Příloha č. 5zzo
Vyhodnocení připomínek obcí a veřejnosti

k materiálu

- **Návrh Změny č. 2 Územního rozvojového plánu**
- **Vyhodnocení vlivů návrhu Změny č. 2 Územního rozvojového plánu na udržitelný rozvoj území**
- **návrhy jednotlivých územních opatření k akceleračním oblastem vymezeným v návrhu Změny č. 2 Územního rozvojového plánu**

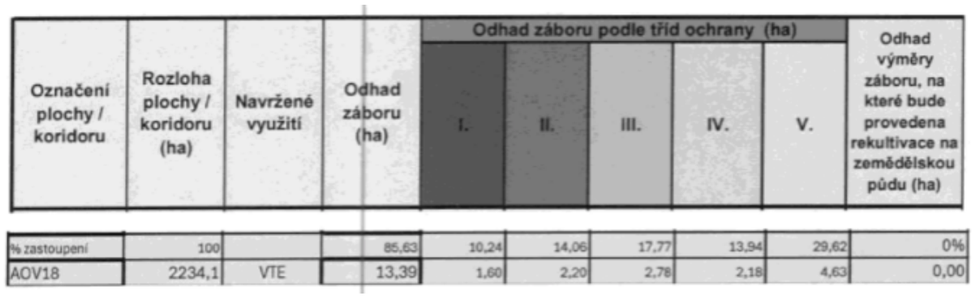
Poř. č.	Připomínkové místo	Číslo jednací	Článek	AO	Připomínka	Vyhodnocení
					8. Vlivy na zvířata VTE velmi silně ovlivňují jak ptáky a letouny, tak savce a hmyz, dokonce i obojživelníky aj. Vyhodnoceni územního opatření AOV18 však všechny tyto vlivy zlehčuje. Vyhodnocení proto nelze považovat za dostatečné. V území, kde má být AOV vymezena se nachází řada ptáků i letounů. Jejich úmrtí ale Změna č. 2 chápe jako integrální a v podstatě běžnou součást provozu VTE, se kterou je třeba se smířit a příliš ji neřešit. Ve vztahu k ptákům územní opatřeni neobsahuje žádná reálná a funkční kompenzační opatření. V podstatě jen počítá s tím, že pro ochranu ptáků bude použito ,,vhodné technické řešení". Tím se zřejmě myslí odpuzovače, ale není vůbec vysvětleno, v jaké míře tyto odpuzovače zamezí střetům ptáků s lopatkami VTE. Jiným opatřením má být zařízení, které zastaví roztočený rotor, ale ani zde není blíže popsáno, jak přesně bude zajištěno, aby tento mechanismus byl skutečně funkční. Jde-li o letouny, pak je opatřením k jejich ochraně monitoring provádění provozovatelem VTE. Takové opatření není vůbec schopno netopýry ochránit, ačkoliv právě netopýři jsou extrémně ohroženi VTE. Pro savce představují VTE především vizuální bariéru v území, čímž omezují jich migraci, a vedle toho je nepříznivě ovlivňují hlukové dopady provozu VTE a vibrace. Kromě toho VTE mohou poškodit i jejich biotopy, neboť ovlivňují lokální klima a tím i ekosystémy. Odůvodnění Změny č. 2 ani územního opatření nevysvětluje, proč dostala AOV18 přednost před ochranou zvířat. Podatel zdůrazňuje, že ve vyhodnoceni není vůbec řešen výskyt jeřába popelavého, který hnízdí kousek od Moravského Berouna. Stejně tak se ve změně č. 2 ani v územním opatření AOV18 neřeší dopad VTE na orla mořského, který hnízdi u vodní nádrže Kružberk. **9. Vlivy na vodní poměry a lokální klima** Ve vyhodnocení vlivů Změny č. 2 ani územního opatření AOV18 není popsáno, jak byly hodnoceny vlivy VTE na spodní vody a celkově na vodní poměry a na jejich možné změny v důsledku výstavby a provozu VTE. V době, kdy se celá ČR potýká s extrémními suchy a vody je stále méně, je třeba tuto otázku brát velmi vážně a rozhodně nelze pouze stroze konstatovat, že VTE mají přednost, “protože mají prostě přednost". Je totiž faktem, že VTE, zejména ty extrémně vysoké, mají železobetonové základy, které jsou schopny vodní poměry v krajině narušit. Pro VTE se také buduje infrastruktura, která také může narušit tok podzemní vody anebo snížit množství vody proudící do blízkých vodních toků nebo vodních zdrojů. Výstavba VTE také odstraňuje ochranné vrstvy půdy a podloží, čímž činí podzemní vodu pod nimi zranitelnější vůči znečištěni z úniků nebo rozlitých látek z vozidel nebo zařízeni použitých k jejich výstavbě a vůči únikům a látkám z turbín a související infrastruktury během provozu.
